Ruimtelijke vormgeving 2019

Ruimtelijke vormgeving 2022

De vakgroep Ruimte vormgeving adviseert positief op het voorliggende conceptplan van 2022.

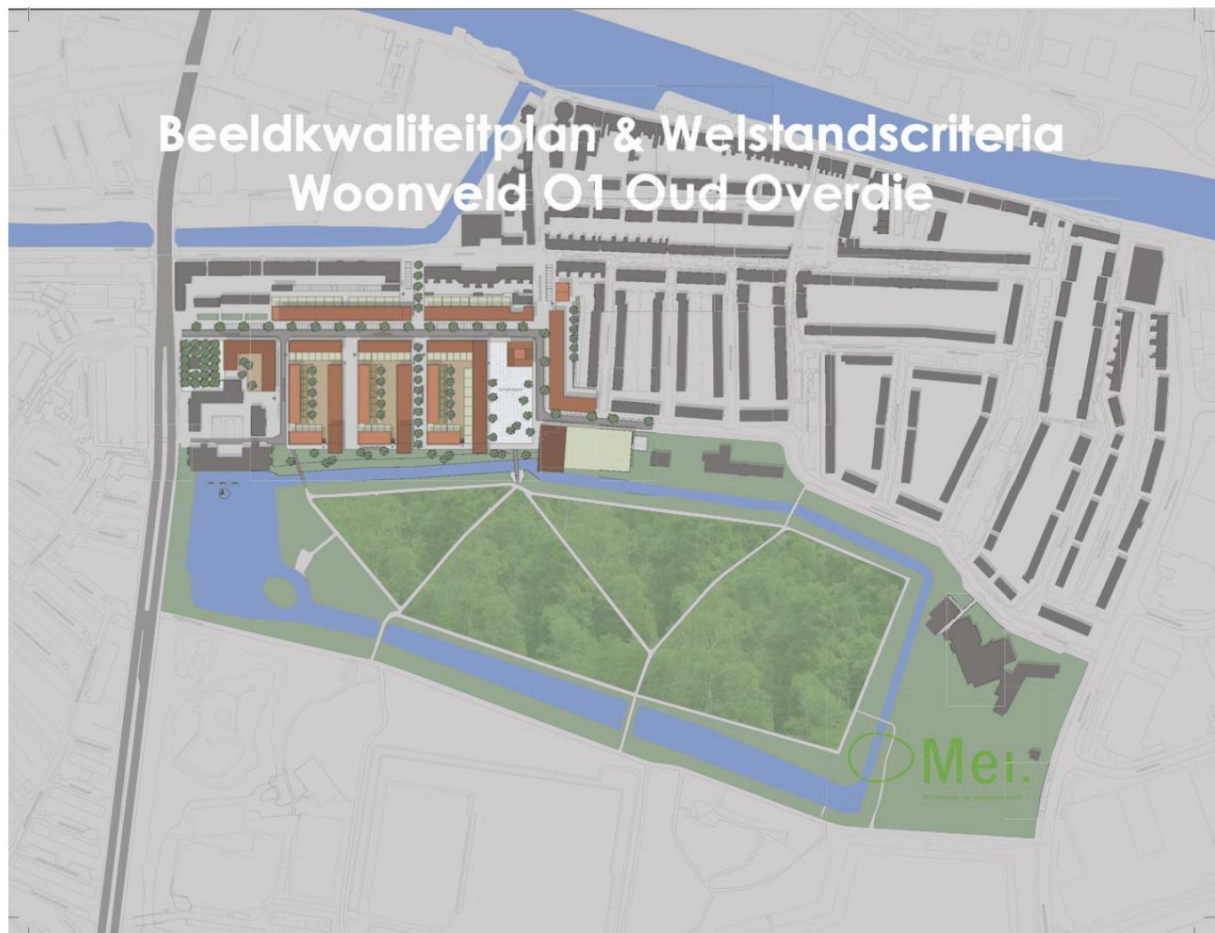
De vakgroep Ruimte vormgeving adviseert negatief op het voorliggende conceptplan. Het volledige stedenbouwkundig advies is als bijlage toegevoegd.

In de adviesbrief uit 2019 is aan initiatiefnemers meegegeven dat de gemeente waarde hecht aan de kwaliteit van de entree van de buurt en dat de groene ruimte tussen het gebouw en de snackkiosk behouden moet blijven. Daarnaast is ook meegegeven dat het gebouw nog een kwartslag gedraaid zou kunnen worden zodat er meer afstand tussen het gebouw en de voormalige Vondelsschool wordt gecreëerd.

Het in het bestemmingsplan opgenomen [beeldkwaliteitsplan](#) stelt nadere eisen aan de toegelaten situering en afmetingen van bouwwerken voor deze locatie. Onder andere dat de bebouwing een functie biedt om het plein ruimtelijk te begrenzen. Daarnaast moet de bebouwing direct aan de straat zijn gelegen en mag de rooilijn maar voor 60% worden bebouwd. Het gebouw dient een open karakter te hebben en aan de zuidzijde aan te sluiten bij de voormalige Vondelschool. Aan die zijde dienen ook patio's en binnentuinen te zorgen voor een aangenaam binnenklimaat.

Het gebouw laten aansluiten bij zijn omgeving kan door verschillende mogelijkheden. Bijvoorbeeld om het gebouw te laten bestaan uit verschillende bouwdelen, het vormgeven van verschillende overgangen of volumeopbouw. Daardoor ontstaat er ook de mogelijkheid om woonruimtes voor verschillende doelgroepen aan te kunnen bieden. Een kleiner alzijdige gebouw zou ook een mogelijkheid kunnen zijn. Doordat bergingen aan twee zijden in de plint van het gebouw zijn beoogd ontbreekt eveneens de aansluiting met de openbare ruimte, dit is onwenselijk. Daarnaast kan als suggestie worden meegegeven dat de naastgelegen snackkiosk in de plint ondergebracht zou kunnen worden waardoor meer ruimte ontstaat om het plein groen in te richten. Het is wenselijk dat de openbare ruimte en het groen wordt geconcentreerd en niet rondom het gebouw wordt verdeeld. Daarnaast is een inrichtingsplan van het kavel binnen het resterende plein van belang. Zaken als berging van afval en stalling van fietsen behoren ook een logische plek te vinden rond het gebouw

SITUATIE

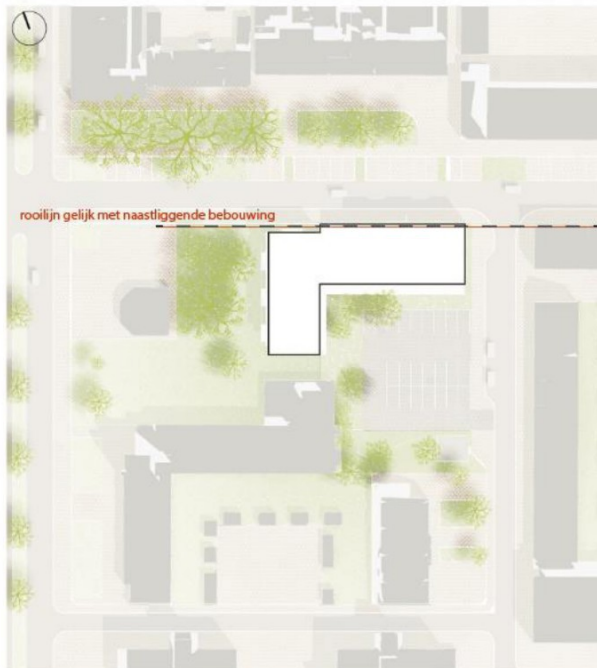
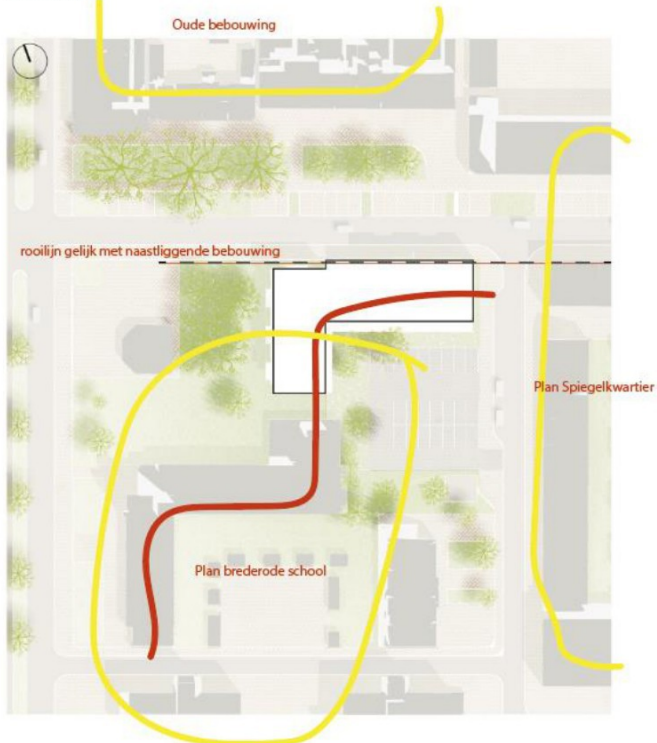
Het L-vormig gebouw behoudt en begeleidt de stedenbouwkundige structuur van de wijk. Doordat de bebouwing een 3-eenheid vormt met de Vondelschool/ het Vondelplein, waarbij de westgevel de begrenzing vormt van het Vondelplein en de bebouwing aan Noord- en Oostzijde lijkt in de rooilijn van de belendende bebouwing te staan. De bebouwing heeft geen kap of pannendak.

Wat afwijkt is dat er geen parkeergarage is, maar er zijn auto's geparkeerd op het binnenterrein, die waarneembaar zijn vanaf de straat. Een aantrekkelijk binnenklimaat staat hiermee onder druk.

Om het gebouw aan te laten aansluiten bij de beeldkwaliteit van zijn omgeving zal de begane grond 3,5 meter hoog moeten worden en de bouwhoogte kan verspringen tot maximaal 4 bouwlagen. De gevel staat voor maximaal 60% in de noordelijke en oostelijke rooilijn, dit is nog niet duidelijk.

Aandacht wordt gevraagd voor het feit dat het gebouw een open en sculpturale uitstraling krijgt, door middel van grote gaten in de gevelwand en verspringingen in de bouwlagen of het vormgeven van verschillende overgangen of volumeopbouw. Als er een galerij aan de openbare ruimte in het zicht is, dan is deze mee ontworpen, heeft voldoende maat en doet hij ook dienst als buitenruimte. Een kleiner alzijdig gebouw zou ook een mogelijkheid kunnen zijn, in voorliggend ontwerp is er echter sprake van een achterkantsituatie. Doordat bergingen aan twee zijden in de plint van het gebouw zijn beoogd ontbreekt eveneens de aansluiting met de openbare ruimte, dit is onwenselijk.

Daarnaast kan als suggestie worden meegegeven dat de naastgelegen snackkiosk in de plint ondergebracht zou kunnen worden waardoor meer ruimte ontstaat om het plein groen in te richten en de begane grond aantrekkelijker te maken. Het is wenselijk dat de openbare ruimte en het groen wordt geconcentreerd en niet rondom het gebouw wordt verdeeld. Daarnaast is een inrichtingsplan van het kavel binnen het resterende plein van belang. Zaken als berging van afval en stalling van fietsen behoren ook een logische plek te vinden rond het gebouw.
